**Avis sur le projet d'installation  
de la centrale solaire photovoltaïque de la zone de desserrement de  
Strasbourg à Duppigheim (67120) et Entzheim (67960)  
porté par la société EDF Renouvelables France**

n° réception portail : 3073/A P  
n°MRAe 2025APGE69

Nom du pétitionnaire	EDF Renouvelables France
Communes	Duppigheim et Entzheim
Département	Bas-Rhin (67)
Objet de la demande	Demande de permis de construire une centrale solaire photovoltaïque au sol
Date de saisine de l'Autorité environnementale	9/05/2025

**Figure 3: Plan de masse du projet**

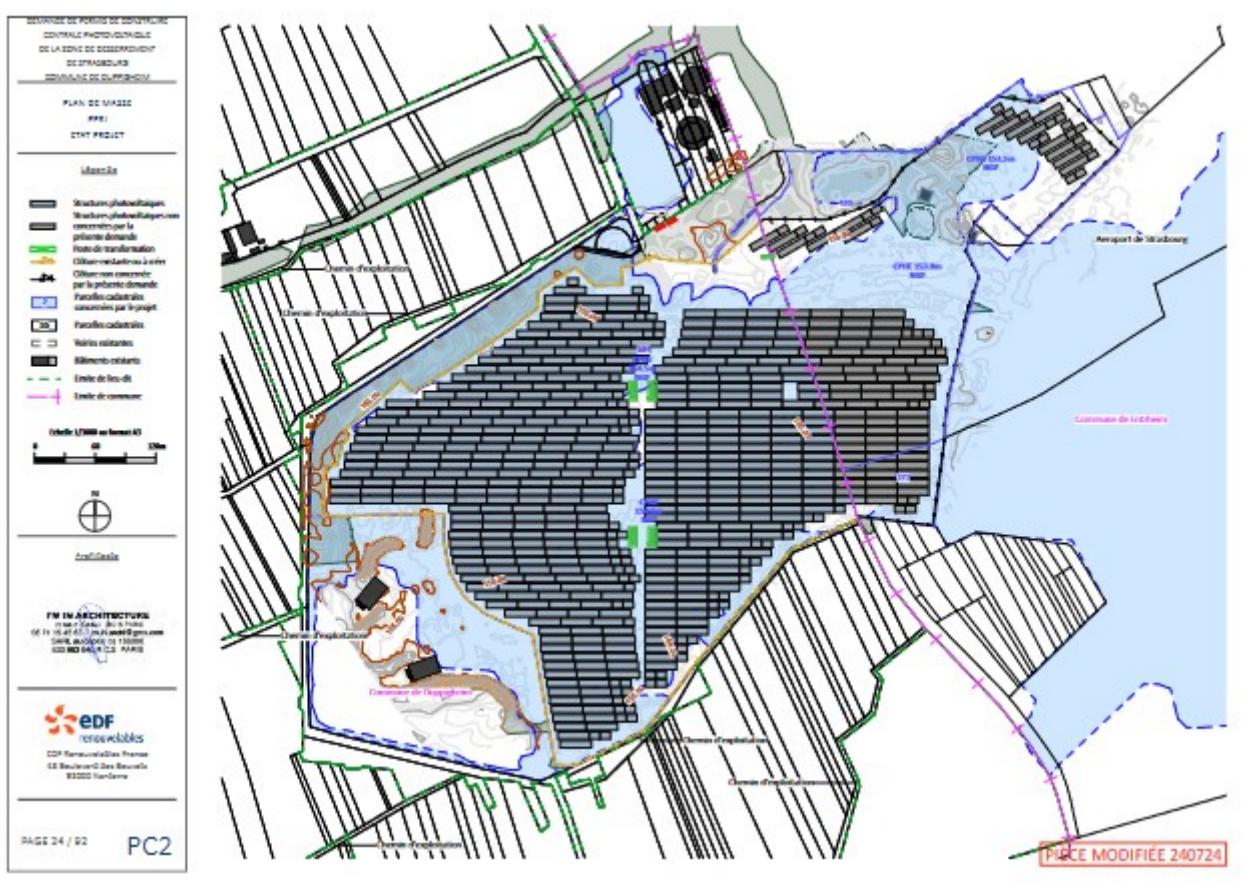
Le dossier indique « *plus de 600 tables solaires photovoltaïques reposant sur des pieux ou des longrines* », mais ne précise pas le nombre de pieux envisagés ni le nombre de longrines.

L'Ae s'interroge dans ce contexte sur l'opportunité de l'usage de fondations sur pieux qui seraient nombreux (probablement plusieurs milliers) et pourraient poser difficulté notamment en cas d'incendie de la centrale du fait de la percolation des eaux d'extinction d'un incendie dans le sol le

long des nombreux pieux projetés. La nappe d'eau souterraine pourrait être également polluée par dissolution par les eaux de pluie du zinc composant les tables galvanisées supportant les panneaux ou par contamination à la suite d'un incendie, les nombreux pieux facilitant l'infiltration des eaux polluées vers la nappe d'eau souterraine.

- **expliciter ses choix techniques pour l'ancrage (nombre de pieux, profondeur des pieux, matériaux utilisés et résistance à la corrosion...);**
- **comparer l'impact environnemental des différentes technologies de fondations pour les tables photovoltaïques et choisir celle qui présente la meilleure protection de la ressource en eau souterraine au regard des risques de pollution ;**
- **dans l'hypothèse où la solution sur pieux serait choisie, mettre en place un système de surveillance et de suivi régulier de la qualité des eaux souterraines, en amont et à l'aval de la centrale, qui permettra de capitaliser la connaissance de l'impact des pieux sur l'eau de la nappe et de transmettre ce suivi à l'Agence Régionale de Santé (ARS) et à l'Agence de l'Eau Rhin-Meuse.**
